UHE JIRAU

LICENCIAMENTO AMBIENTAL DO EMPREENDIMENTO UHE JIRAU

Ref.: AHE Jirau – Resposta ao Ofício nº 545/2009 – DILIC/IBAMA
Histórico de Atendimento à Condicionante 2.2 da Licença Prévia nº 251/2007

ANEXO I – ARRANJO DO BARRAMENTO PARA LEILÃO

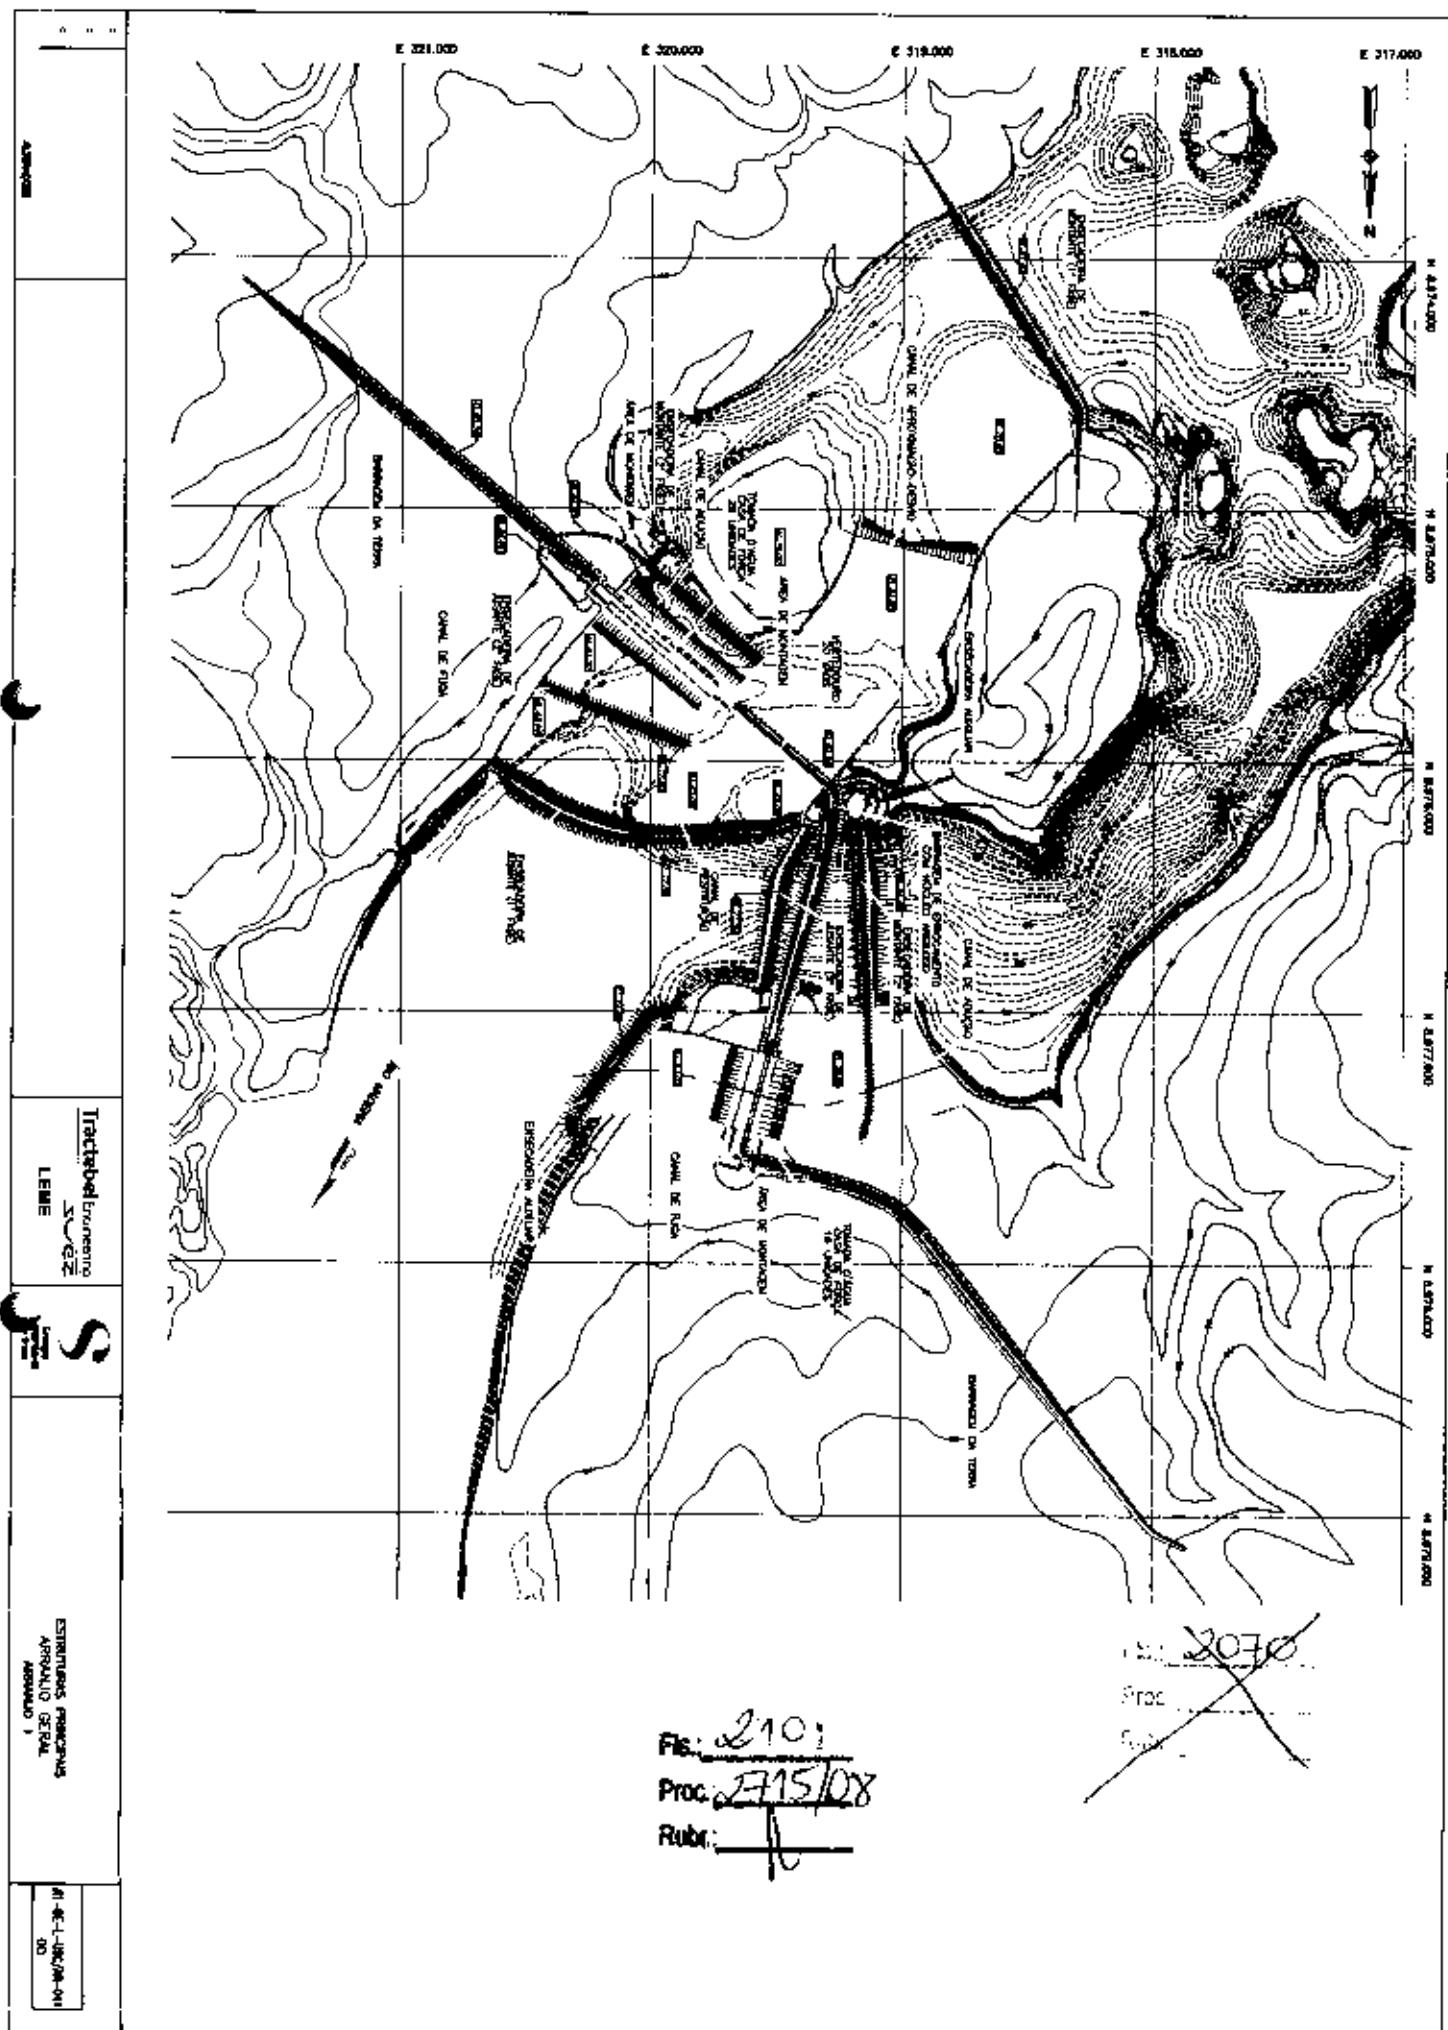
- Arranjo do Barramento para Leilão (Anexo 01);
 - Arranjo do Barramento para Projeto Básico (Anexo 02);
 - Arranjo do Barramento para Implantação (Anexo 03).

ANEXO II – ARRANJO DO BARRAMENTO PARA PROJETO BÁSICO

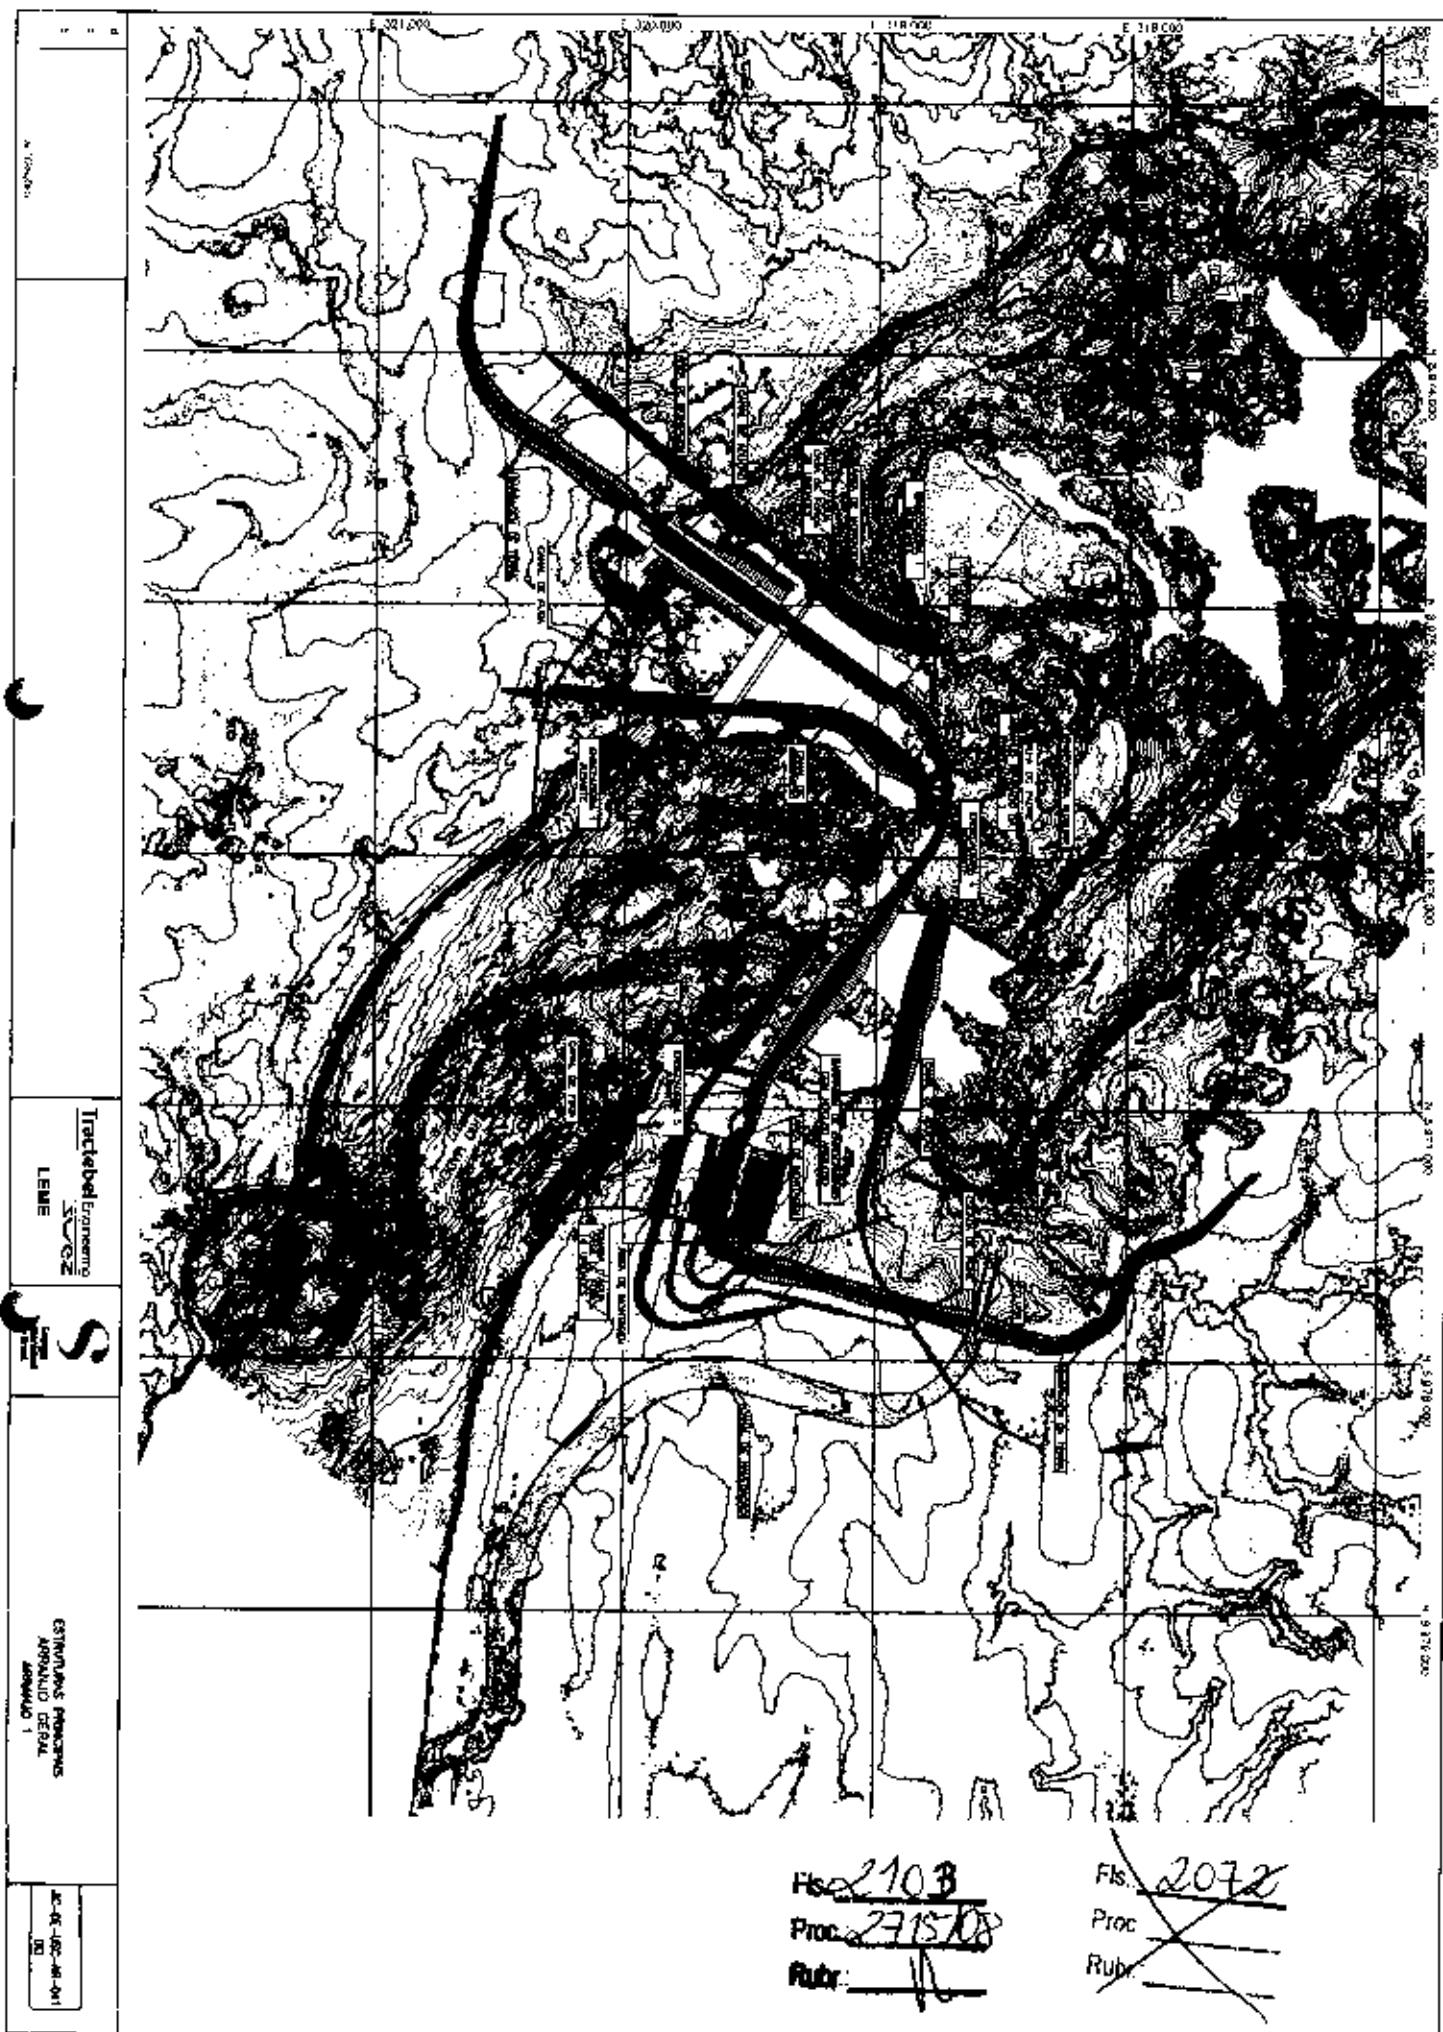
9. Esta otimização das ensecadeiras (Anexo 03) foi analisada pelo Dr. Ronaldo Barthem em parecer técnico datado de 30/01/09 (Anexo 08), que aborda os impactos relacionados à ictiofauna e as ações mitigadoras que devem ser realizadas para atenuar os efeitos desta alteração ambiental. Neste parecer, é feita uma comparação com as ensecadeiras previstas no arranjo anterior (Anexo 02) e

ANEXO III – ARRANJO DO BARRAMENTO PARA IMPLANTAÇÃO

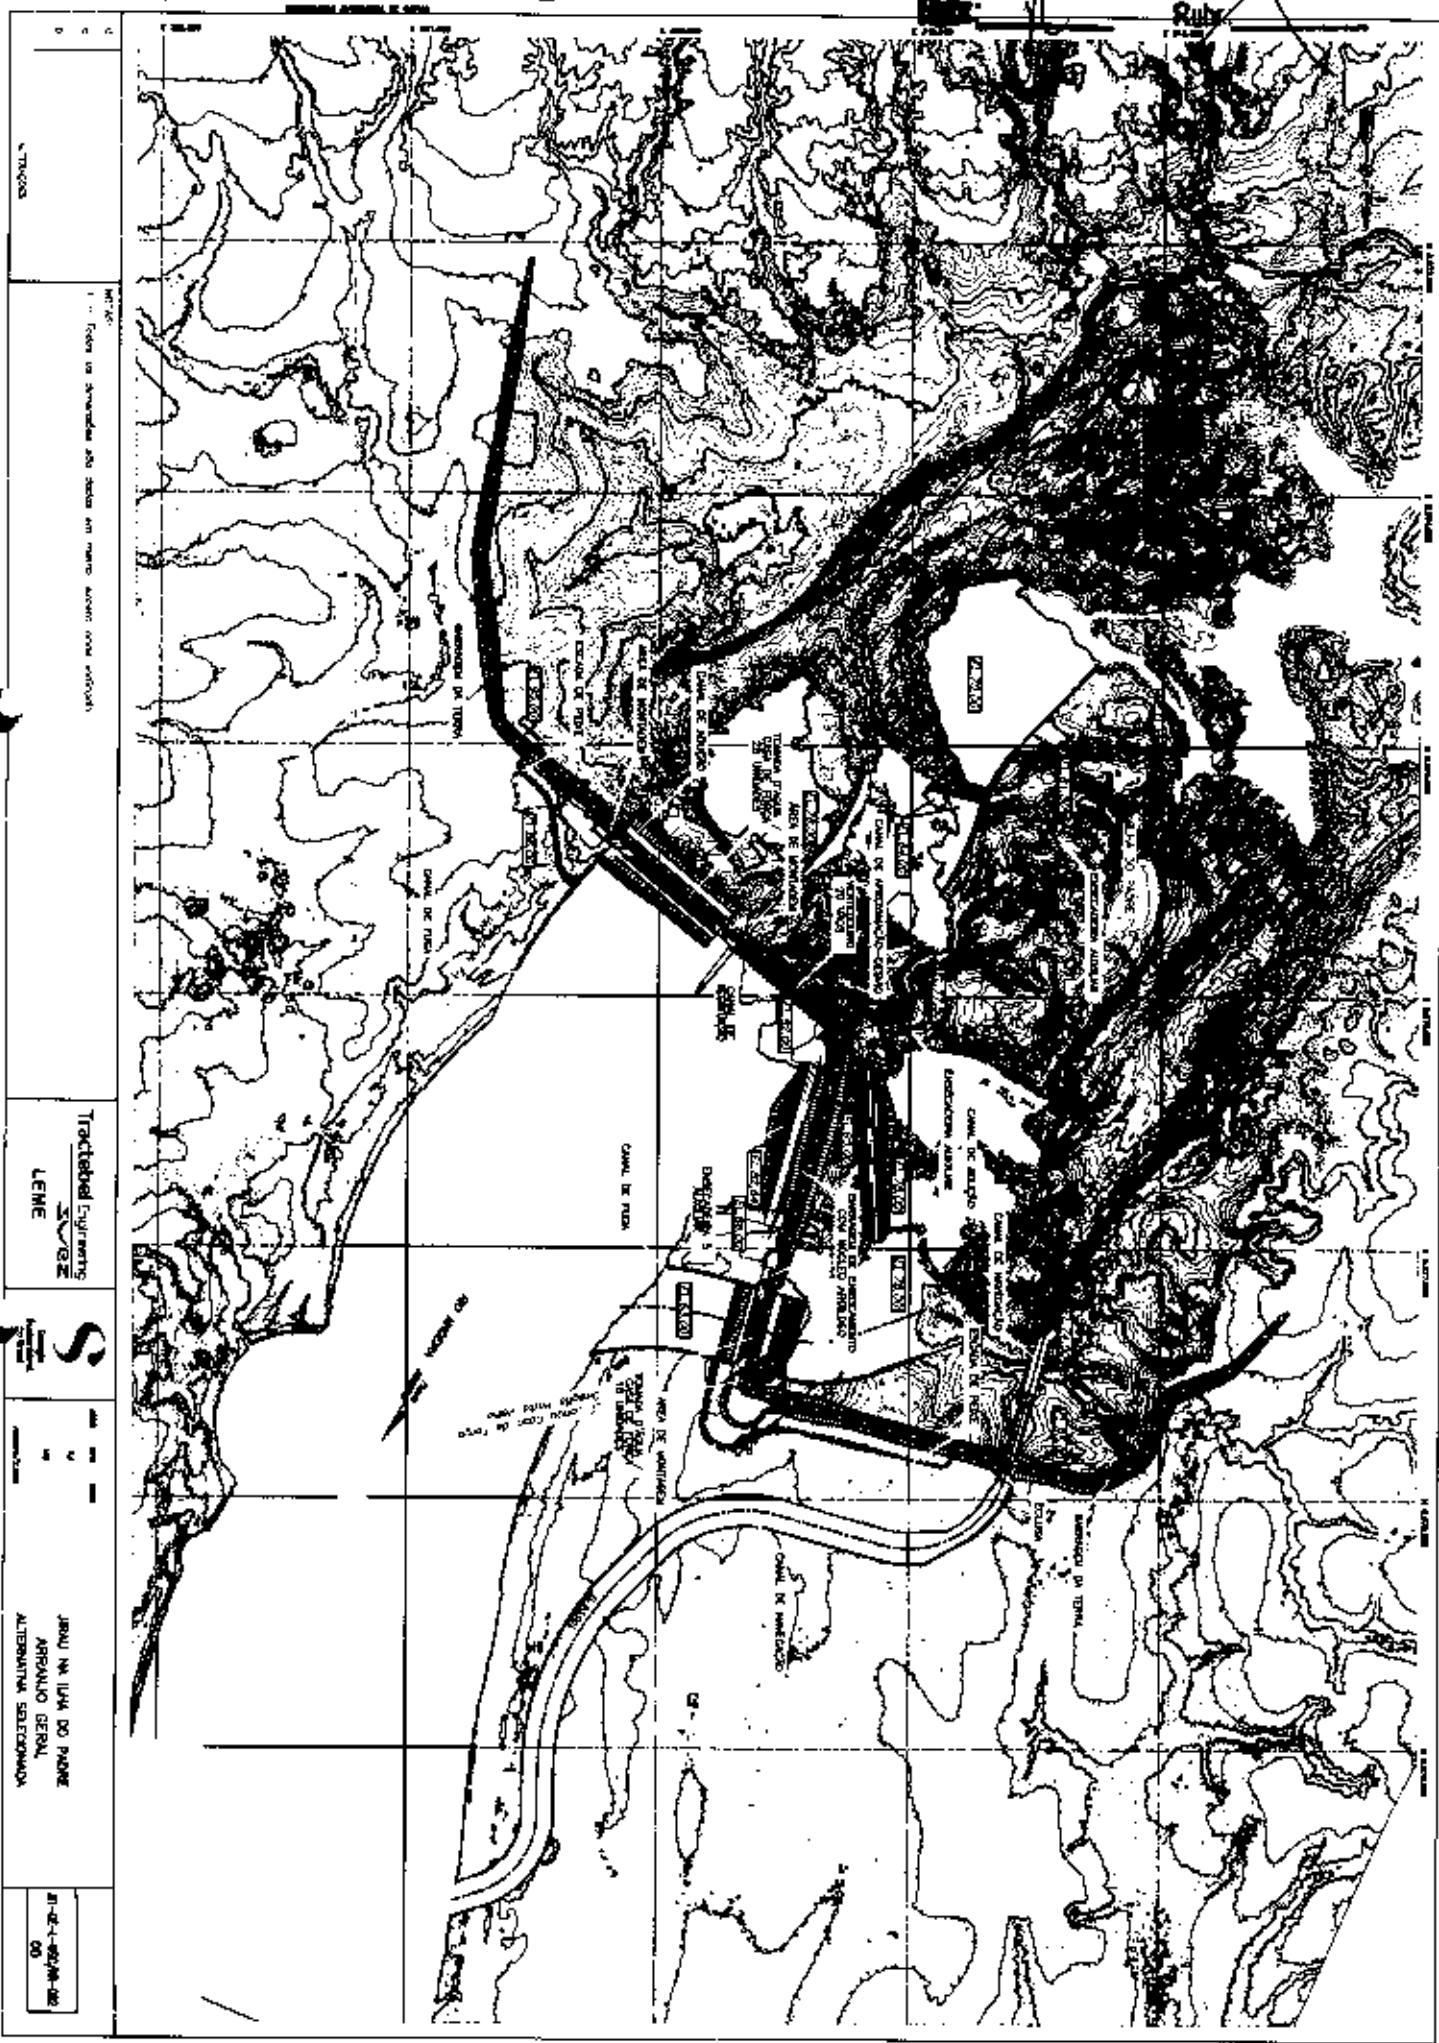
7. Posteriormente, uma nova otimização foi feita no arranjo do AHE Jirau (Anexo 03), com o objetivo de permitir a implantação das ensecadeiras de 1^a fase na estação chuvosa, mantendo o compromisso assumido pela ESBR junto ao Governo Federal de iniciar a geração de energia no início de 2012, e reduzir os impactos ambientais. Esta otimização resultou no deslocamento das ensecadeiras de 1^a fase e, consequentemente, das estruturas de concreto da margem direita, para o travessão rochoso existente entre a margem direita, Ilha Pequena e Ilha do Padre, 600 metros a montante do local anteriormente previsto.

8. Um dos fatores que justificaram esta otimização foi a redução do volume de água a ser esgotado no recinto ensecado, tendo como principal objetivo diminuir a quantidade de peixes que ficaria aprisionada, tornando menos crítico o resgate da ictiofauna e possibilitando que o mesmo fosse realizado em duas etapas: primeiramente entre a margem direita e a Ilha Pequena e, posteriormente, entre a Ilha Pequena e a Ilha do Padre. Na configuração inicial (Anexo 02), o volume de água esgotado era de aproximadamente 25.631.767 m³, enquanto que no novo projeto (Anexo 03) o mesmo foi reduzido para 4.624.985 m³.

10. Este projeto otimizado (Anexo 03) prevê a escavação da Ilha Pequena, retirando um obstáculo ao transporte de sedimentos.

Figura 3- Layout de AII- Ilha do Padre com projeção das rotas prováveis da deseida de ovos, larvas e juvenis e a indicação dos remanesços laterais previstos.

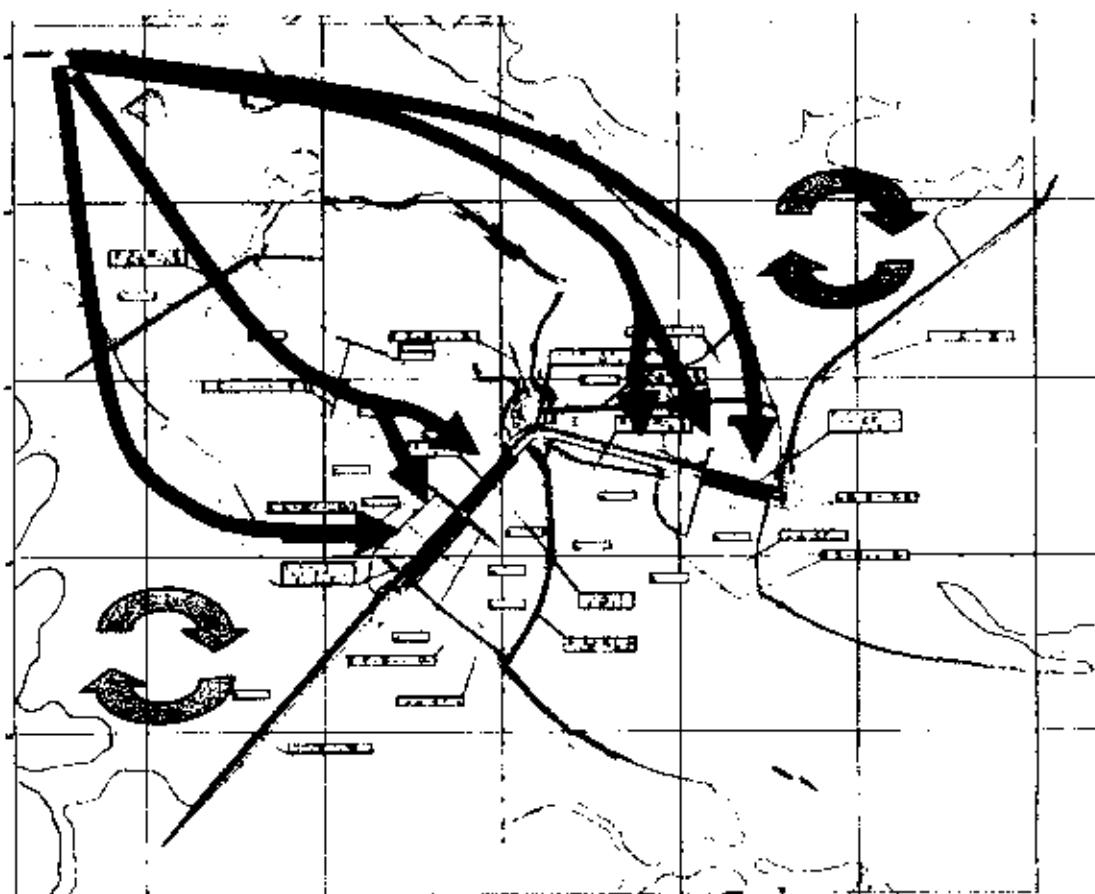
As soluções propostas para esses problemas se baseavam na modificação do layout do projeto, para facilitar a passagem de ovos e larvas de peixes pelas turbinas, e na construção de um sistema de transposição para os adultos migradores. Este sistema de transposição ainda está em aberto, pois nenhum estudo foi iniciado após a liberação da licença prévia para dar suporte a este projeto.
